**AVIS RELATIF À LA PROTECTION
CONTRE LES EVENTUELS EFFETS NOCIFS ET NUISANCES
PROVOQUÉS PAR LES RAYONNEMENTS NON IONISANTS
GÉNÉRÉS PAR DES ANTENNES ÉMETTRICES STATIONNAIRES**

Commune : LA HULPE - Exploitant : ORANGE

Référence exploitant : 211W1_4 / 30021W1_4 / 40021W1_4 / 50021W1_4

Rapport n° 3486 / 2024

Figure 1 : Vue en plan des lieux de séjour et des points de contrôle

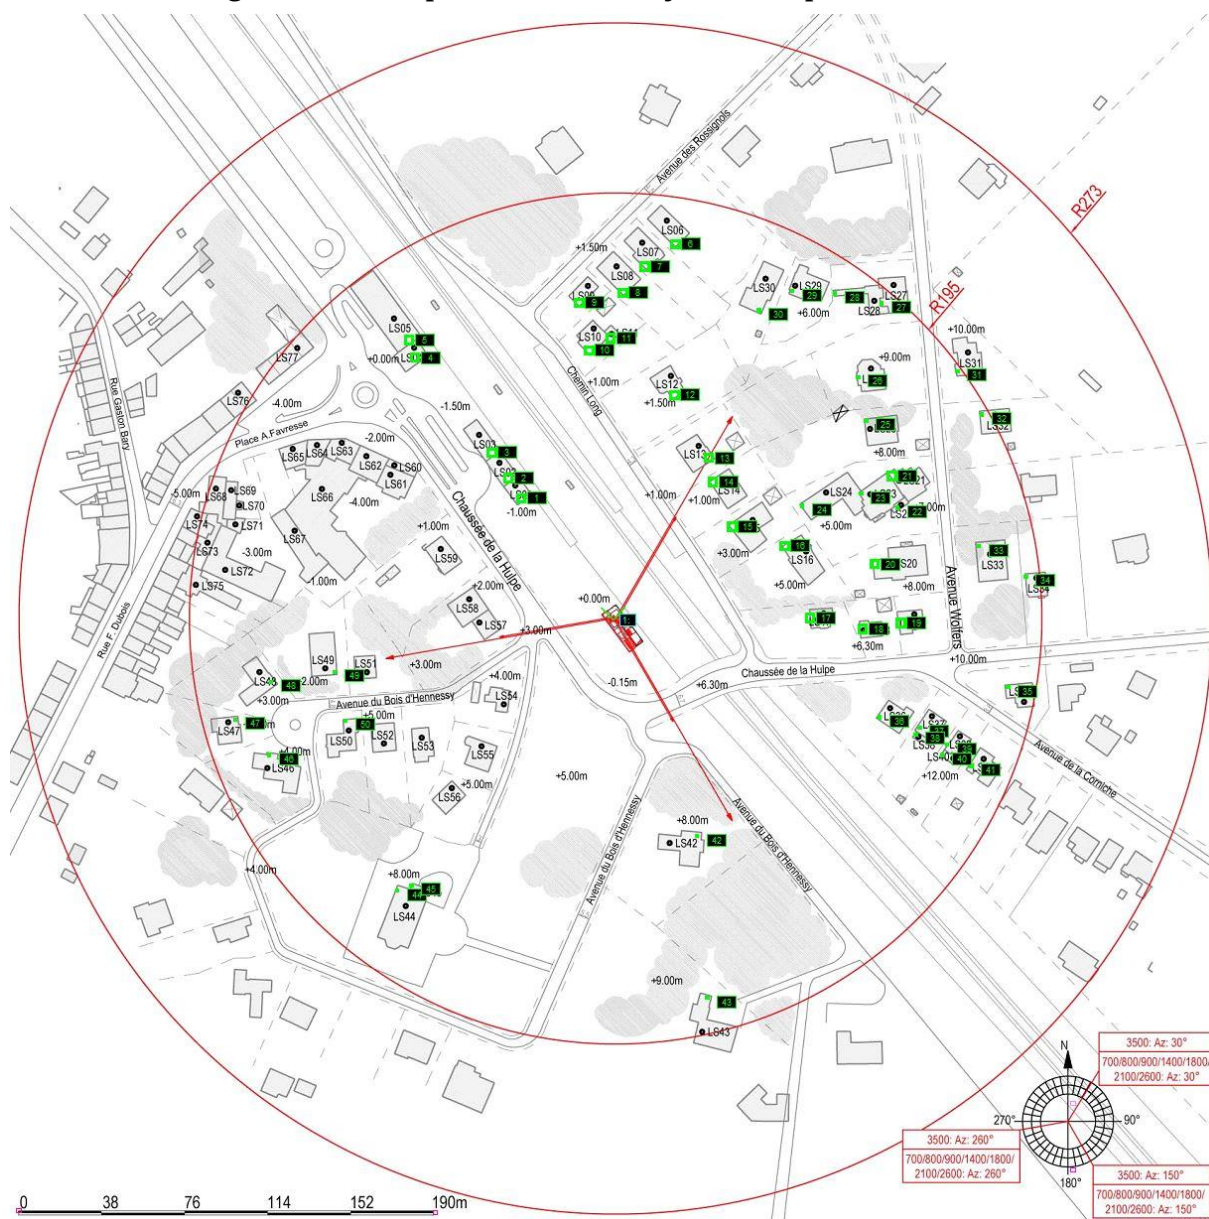
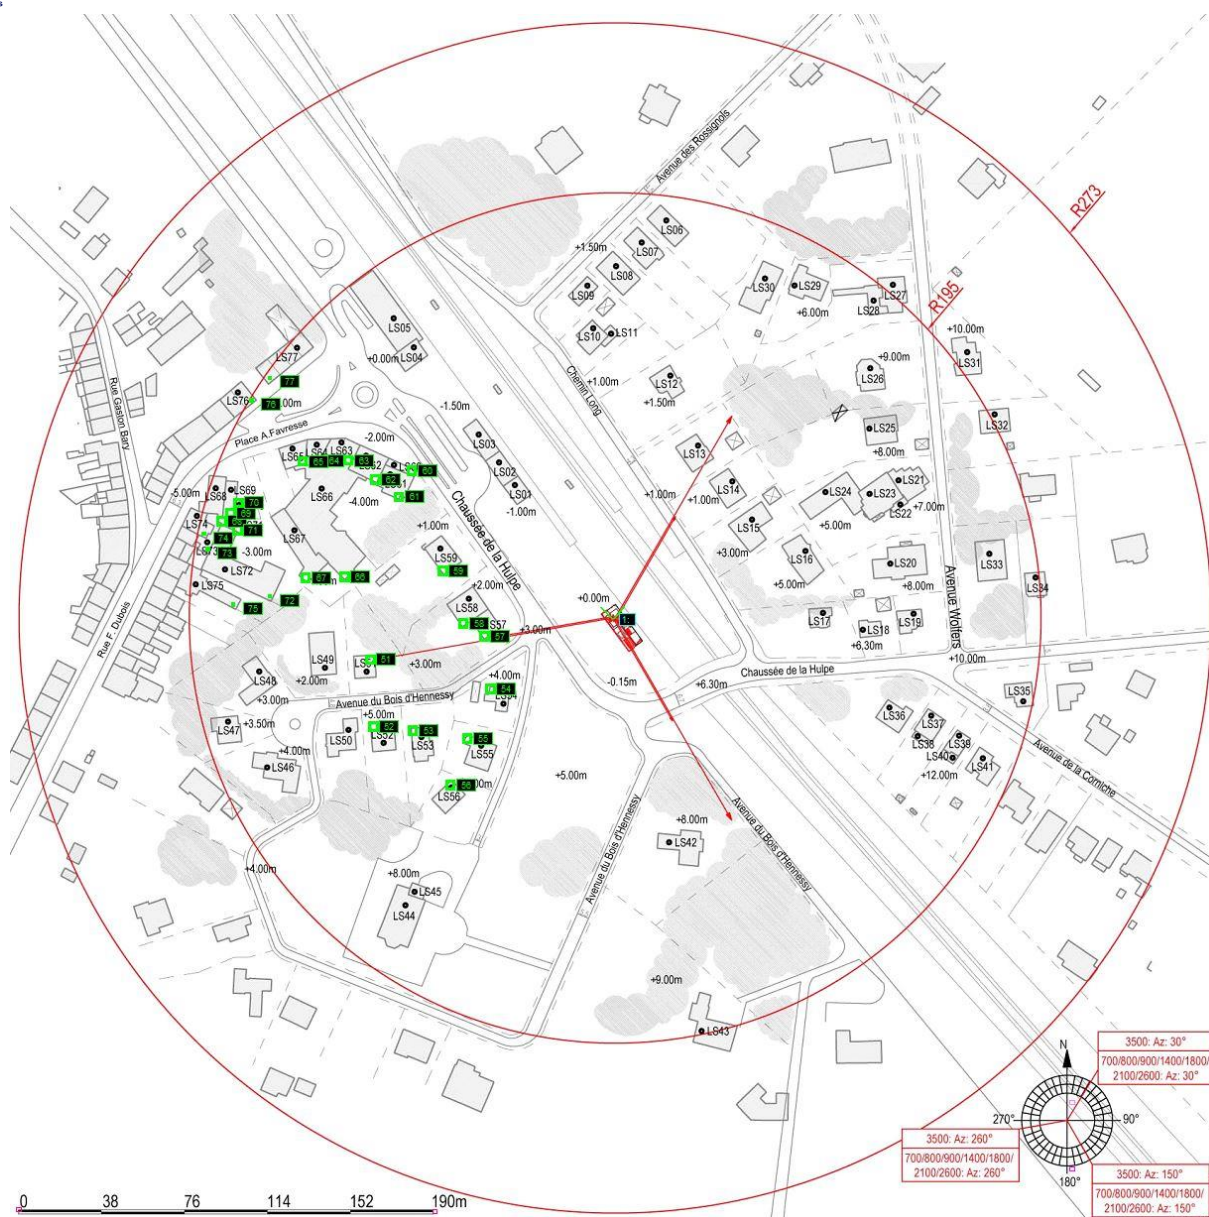
Les fréquences d'émission, la puissance rayonnée par chacune des antennes et leur gain permettent de déterminer le rayon de la zone à analyser. Tout dépassement de la limite par installation est exclu en dehors de cette zone. Le tableau 2 reprend les 35 LS² pour lesquels l'indice d'exposition est le plus élevé. Les différentes colonnes indiquent :

- le numéro du point de contrôle repris sur un des plans de la figure 1;
- le numéro du LS dans lequel se trouve le point de contrôle de la 1^{ère} colonne ;
- l'atténuation d'obstacle prise en compte pour le calcul de l'indice d'exposition dans le LS ;
- le résultat du calcul de l'indice d'exposition.

En ce qui concerne les antennes de l'installation mentionnées dans le tableau 1, la distance maximale à laquelle la limite pourrait être atteinte, à l'extérieur, est égale à 97,7 m. S'il n'y a pas de LS à une distance inférieure, les antennes respectent forcément la limite d'immission.

Dans le cas des LS situés à l'intérieur des bâtiments, une atténuation d'obstacle est prise en compte et il en résulte que la distance maximale à laquelle la limite pourrait être atteinte se réduit à 69,1 m.

Les résultats de l'évaluation décrite au paragraphe 4 indiquent que les antennes émettrices stationnaires de l'installation faisant l'objet du présent avis ne produisent pas, dans un lieu de séjour, un rayonnement électromagnétique maximum supérieur aux limites fixées à l'article 4 du décret.

Figure 2 : Vue en plan des installations d'antennes dans un rayon de 300 mètres autour de l'installation faisant l'objet de la demande d'avis

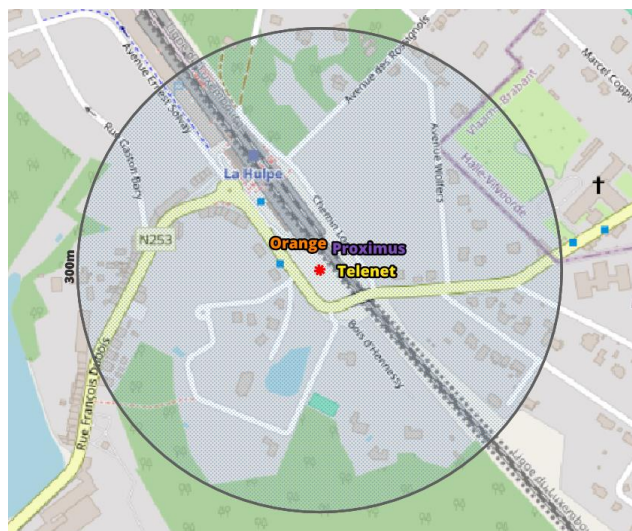
Le plan en projection verticale de la figure 2 indique la localisation des installations d'antennes émettrices stationnaires visées par le décret et situées dans un rayon de 300 mètres autour de l'installation référencée dans le paragraphe 2 et localisée au centre du cercle. Les données de localisation de ces antennes et les avis correspondant sont accessibles via le cadastre en ligne des antennes émettrices stationnaires⁸. Les installations prises en compte dans l'évaluation du respect de la limite cumulative sont les installations d'antennes émettrices déclarées en service par l'exploitant à la date du présent avis, à l'exception de l'installation référencée dans le paragraphe 2 et éventuellement d'autres installations ayant fait l'objet d'une demande d'avis à la même date et qui sont situées à l'intérieur de la zone de 300 mètres de rayon.

Compte tenu des considérations ci-dessus, il apparaît que l'intensité du rayonnement électromagnétique généré, dans les lieux de séjour situés dans un rayon de 300 mètres autour de l'installation référencée dans le paragraphe 2, par l'ensemble des antennes émettrices stationnaires de l'ensemble des exploitants du même site d'antennes émettrices stationnaires respecte la limite fixée à l'article 4, § 2 du décret.
